野田・上吉影・下吉影小

統合準備委員会だより

第5回統合準備委員会を開催

配置案について

○配置案

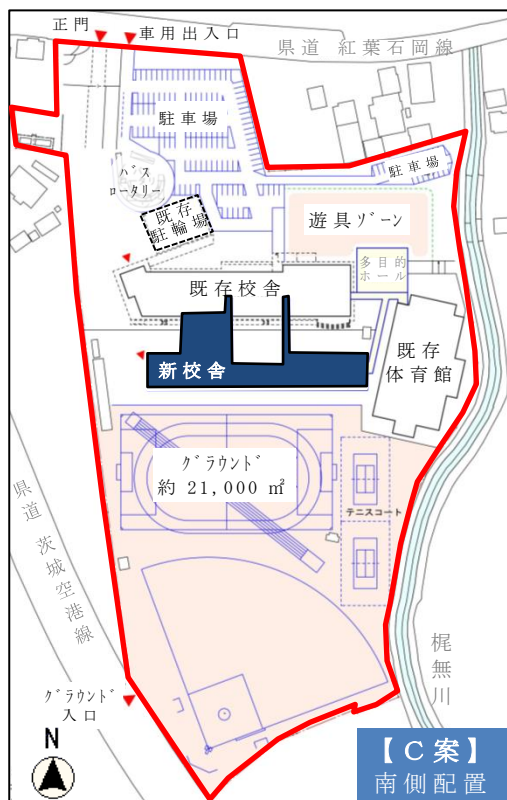
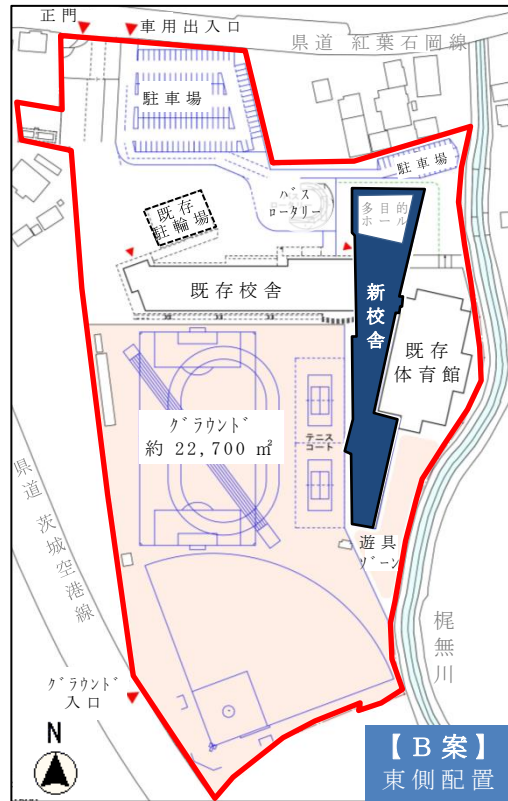
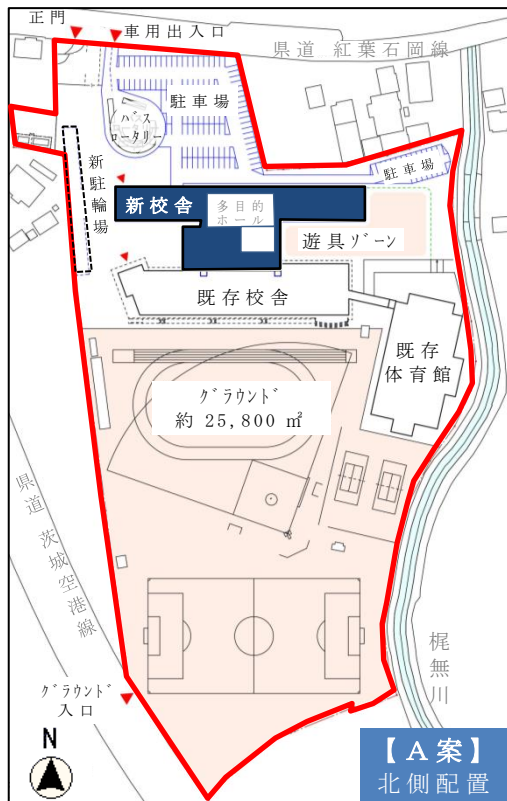
- ・ A案とC案は、遊具ゾーンを南側に動かした方が良いのではないかな。
- ・ A案はC案よりグラウンドが広い分、駐輪場や駐車スペースに問題が残るのではないかな。
- ・ B案は体育館の片側が全て埋まってしまい、風が通らない。
- ・ B案は日当たりや日陰の問題がある。
- ・ C案は今までの大きいグラウンドが狭くなり、もったいない。
- ・ 既存駐輪場が利用できることや多目的ホールの騒音関係から、C案が良いのではないかな。
- ・ 1階を駐輪場等とし、校舎を3階建てにするのはどうか。
- ・ 3案共通で東から登校する生徒の動線とバスや車の動線と交差するので、危険ではないかな。
- ・ グラウンド南側の車両出入口は必須ではないかな。
- ・ 昇降口から遊具ゾーンへの動線が長くなっており、移動が大変ではないかな。

新しい校舎をどの位置に建てるかといった配置案3案【A案：北側配置，B案：東側配置，C案：南側配置】について，グループ協議を行いました。協議の結果，B案を除いたA案とC案について，今回挙がった意見を基に修正を行い，次回の準備委員会で再度協議を行うこととしました。
